CORPONARIÑO
09 MAY 2024
190-1

RESOLUCIÓN No._____

Por medio de la cual se Otorga un Permiso de Vertimientos

Que una vez efectuada la visita el **12 de octubre de 2023** tal como consta en el **Informe Técnico No. C-IT-1768/2023 del 24 de octubre de 2023** y evaluada la documentación aportada, el Equipo Técnico de la Subdirección de Conocimiento y Evaluación Ambiental de **CORPONARIÑO** emitió el **Concepto Técnico No. C-CT-1652/2023 del 24 de octubre de 2023**, donde conceptuó:

***Gráfica 1.** Comportamiento Demanda Biológica de Oxígeno*

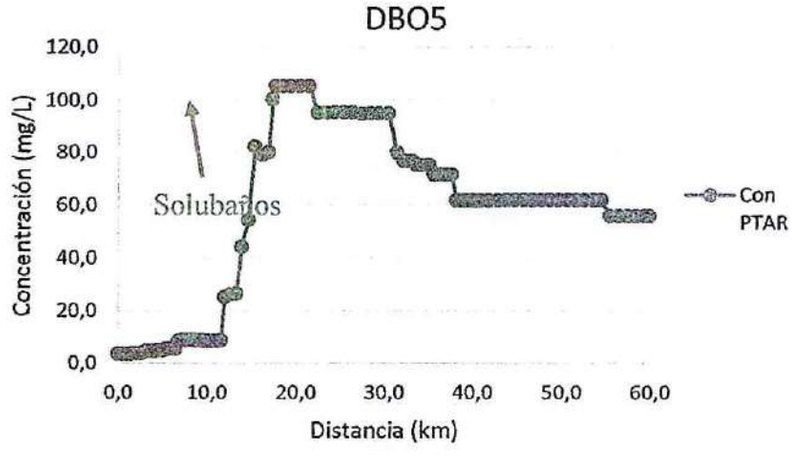
Como se puede observar en la gráfica 1, los valores de Demanda Biológica de Oxígeno en el Río Pasto, después de la descarga del vertimiento sin previo tratamiento no presenta cambios considerables que pueda alterar las características de la fuente. No obstante, es de importancia la implementación del STAR para mitigar dicha contaminación en la fuente receptora.

***Gráfica 2.** Comportamiento de Solidos Suspendidos Totales*

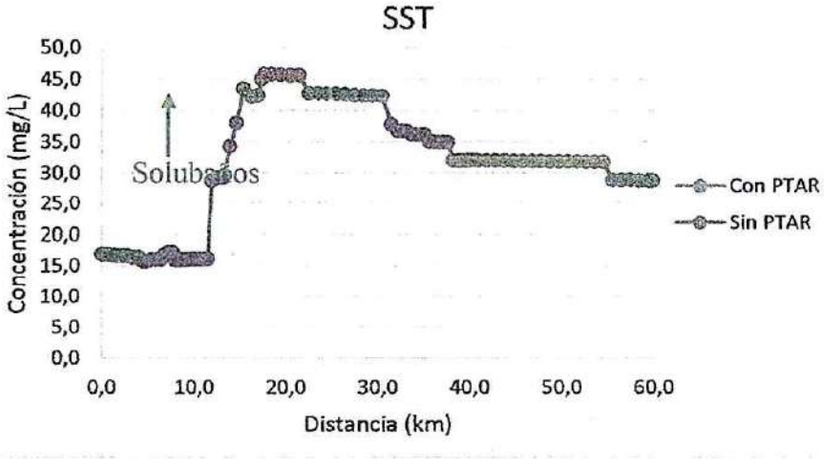
En la gráfica 2, las concentraciones de Solidos Suspendidos Totales no presentan cambios significativos, debido al bajo caudal del vertimiento presentado en el plan de ingeniería. Sin embargo, con la construcción de un sistema de tratamiento, ayudará a mitigar y minimizar los impactos negativos por la generación de las aguas residuales domésticas del proyecto.

Gráfica 3. *Comportamiento del Oxígeno Disuelto.*

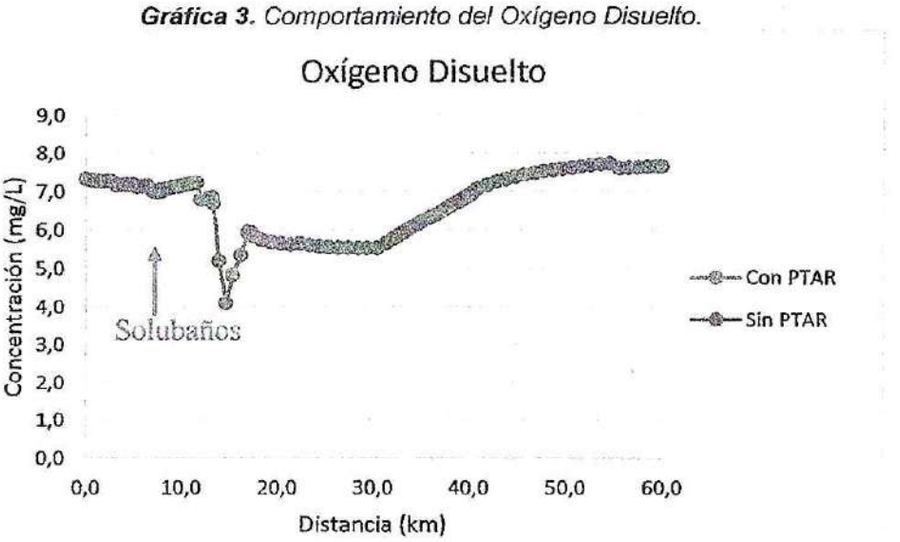
Como se observa en la gráfica 3, no presenta cambios que altere la calidad del oxígeno disuelto sobre el Río Pasto, sin embargo, es de resaltar que con la implementación del sistema de tratamiento se realizará un adecuado manejo de tratamiento y disposición final del vertimiento para conservar la calidad del agua del Río de mención. Cabe resaltar que en el transcurso del Rio por la ciudad, se encuentra impactada por las diferentes actividades antrópicas.
